多核種除去設備スラリー安定化処理設備の設置に関する 補正申請の補足説明資料

2021年4月23日

東京電力ホールディングス株式会社

規制庁殿コメント対応方針

図-1 保管容器外観図

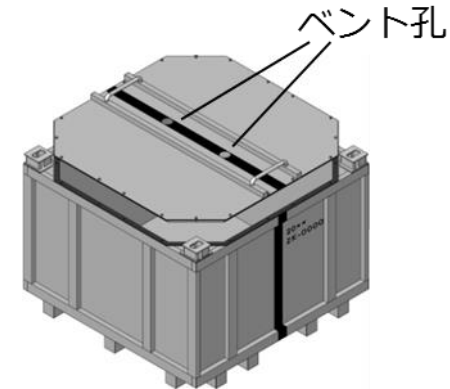
<保①> 保管容器の構造・仕様

<保⑤> 脱水物の長期的管理（腐食など）

フィルタープレス機による脱水物は、金属製の保管容器に收容した後、固体廃棄物貯蔵庫で貯蔵する。保管容器は腐食防止のため、塗装及びライニング施工を施した金属材料を使用する。保管容器の蓋には可燃性ガスの滞留防止のためベント孔を設け、蓋が容易に外れないよう容器と固定される構造とする。また、保管容器内脱水物の一部が気中に移行して保管容器外へ放射性物質が流出することを防ぐため、ベント孔にはフィルタを取り付ける。

保①

保管容器の仕様は以下の通り。

・材質：SS400（蓋以外の内面にはポリエチレンライニングを施工する）

・寸法：約2.0m×約2.0m×約1.3m

・内容積：約5.2m³

保管容器の外観図を図-1に示す。ただし、図-1は参考であり、本資料に明記した仕様が変わらない範囲で変更する場合は有る。
